改善箇所説明図

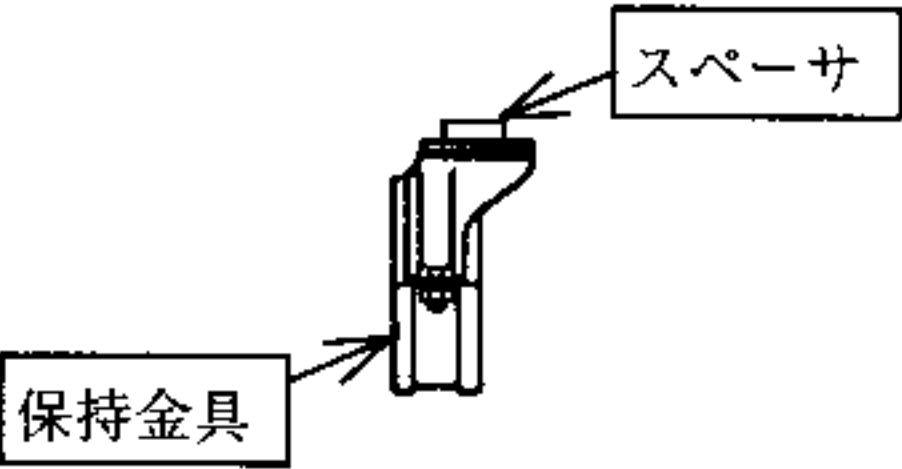
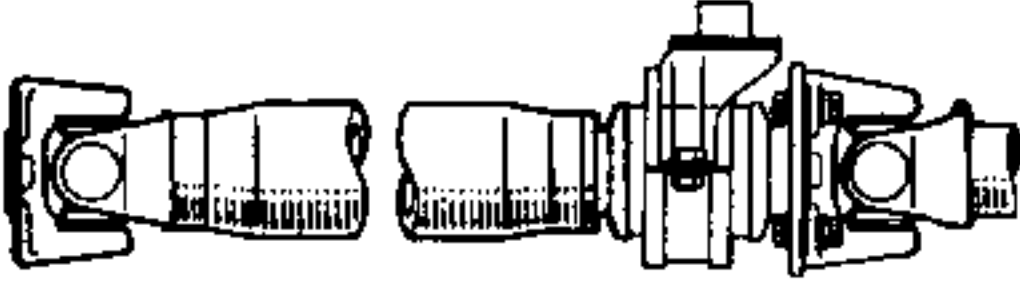
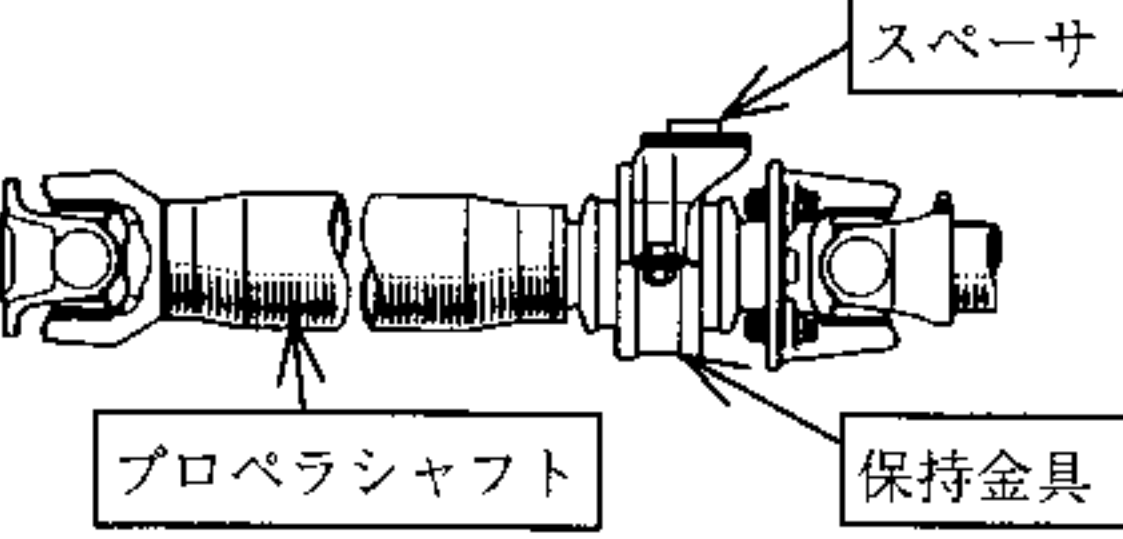
基準不適合発生箇所

プロペラシャフトの中間軸受け保持金具の強度が不足しているため、低速走行からの急加速や急発進等、大きな駆動力を必要とするような走行を頻繁に行なうと、当該保持金具が破損して中間軸受け部が外れるものがあり、最悪の場合、走行不能に至るおそれがある。

識別：改善済車両には車台番号打刻位置の上側に黄色ペイントを塗布する。

改善前	改善後
(5速手動変速機付車) 	 スペーサ 保持金具
(6速手動変速機付車) 	 スペーサ プロペラシャフト 保持金具
<u>改善の内容</u> 全車両、当該保持金具と取付けスペーサを対策品に交換するとともに、6速手動変速機付車についてはプロペラシャフトを対策品に交換する。
